Bestemmingsplan Woningbouw Leunen Zuid Eindrapport zienswijzen

Deze nota bevat de gemeentelijke reactie op de binnengekomen zienswijzen naar aanleiding van de terinzagelegging van het ontwerp bestemmingsplan 'Woningbouw Leunen Zuid' met identificatienummer NL.IMRO.0984.BP200023-on01.

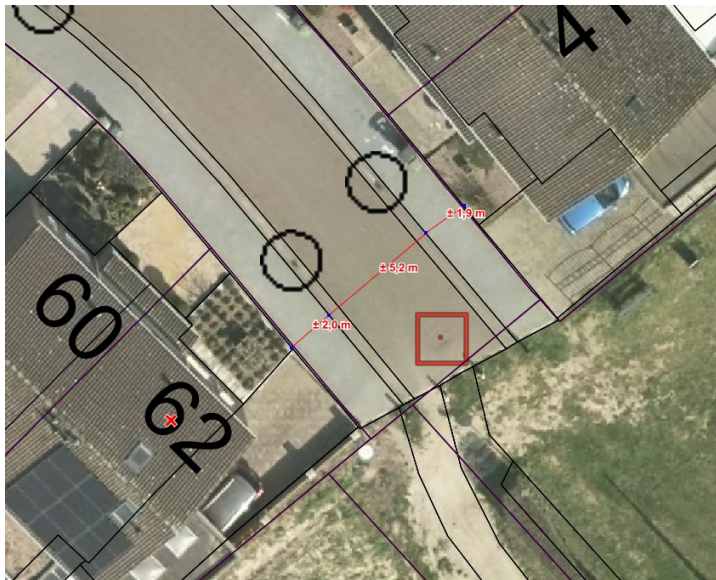
- g. Volgens reclamant is de nu doodlopende Vullingsstraat een van de smalste woonstraten van het dorp. In het verleden is ten behoeve van de verkeersveiligheid besloten om de Vullingsstraat eenzijdig voor gemotoriseerd verkeer af te sluiten. Door deze straat weer opnieuw open te stellen ontstaat er opnieuw een doorgaande noord-zuidroute met als gevolg toename van verkeer. Volgens reclamant zal het aantal verkeersbewegingen langs de woning van reclamant veel groter zijn dan wordt gesteld in het rapport. De doorgang zal namelijk fungeren als een sluiproute voor verkeer buiten het dorp naar verschillende woonwijken. Dit is ten onrechte niet meegenomen in het onderzoek. Daarnaast zorgt de toename van verkeer er volgens reclamant voor dat extra gevaar ter hoogte van de kruisingen met de Vullingsstraat en de Rondeveld en Urbanusweg. Deze kruispunten zijn niet toegerust op druk verkeer. Reclamant geeft aan dat de Vullingsstraat niet moet worden opengesteld voor doorgaan gemotoriseerd verkeer, aangezien dit nadelige gevolgen heeft voor de verkeersveiligheid en leidt tot (geluids)overlast. De nadelige gevolgen kunnen eenvoudig worden voorkomen door de Vullingsstraat *eenzijdig afgesloten* te houden van de ontsluitingsweg, zoals in de bestaande situatie eveneens het geval is. Hiermee behoudt de Vullingsstraat de invulling van woonstraat. Deze aanpassing aan het plan heeft geen nadelige gevolgen voor de te verwachten verkeersstromen aangezien het plangebied ook te bereiken is via Sparveld of Rondeveld. Reclamant wenst dat met een verplichting wordt geregeld dat de Vullingsstraat eenzijdig afgesloten blijft voor gemotoriseerd verkeer. Deze zal vervolgens afzien van verdere stappen.

- g. Het profiel van de weg is overeenkomstig de Toetssteen Openbare Ruimte 2019, waarin de standaard richtlijnen zijn opgenomen, waarmee in Venray wordt gewerkt. De Vullingsstraat heeft zodoende een normale maatvoering mee gekregen. In rustige woonstraten kan ervoor gekozen worden, in overleg met de bewoners, om i.v.m. beperkte ruimte in het wegprofiel te kiezen voor een gecombineerde loop – en parkeerstrook. Tijdens de reconstructie in 2018 is dit profiel dan ook voorgelegd en besproken met aanwonenden. Op erftoegangswegen is vaker sprake van gecombineerd gebruik en dat is toegestaan omdat er sprake is van een 30 km/h zone. Het parkeren op de gecombineerde strook komt voor, maar slechts in beperkte mate. Veel woningen hebben een eigen oprit. Hierdoor is er voldoende onderling zicht, hetgeen de verkeersveiligheid ten goede komt. Juist omdat er kinderen gebruik maken van deze route is logisch om het toekomstige kruispunt Vullingsstraat – Leunen Zuid te voorzien van een verkeersplateau.

Ten aanzien van de gevreesde doorgaande route is de vrees ongegrond. Uit bovenstaande luchtfoto is te zien dat de Vullingsstraat in de bestaande situatie op een zandpad uitkomt. Dit zandpad komt vervolgens uit op de Veulenseweg – Albionstraat. In het verleden kwam het inderdaad voor dat gemotoriseerd verkeer voor deze route koos. Echter, door de verbinding af te sluiten is er voor gezorgd dat dit niet meer voorkomt.

Er komt in het kader van dit plan ook geen verbinding vanuit het plan Leunen Zuid met de oude route over het Zandpad.
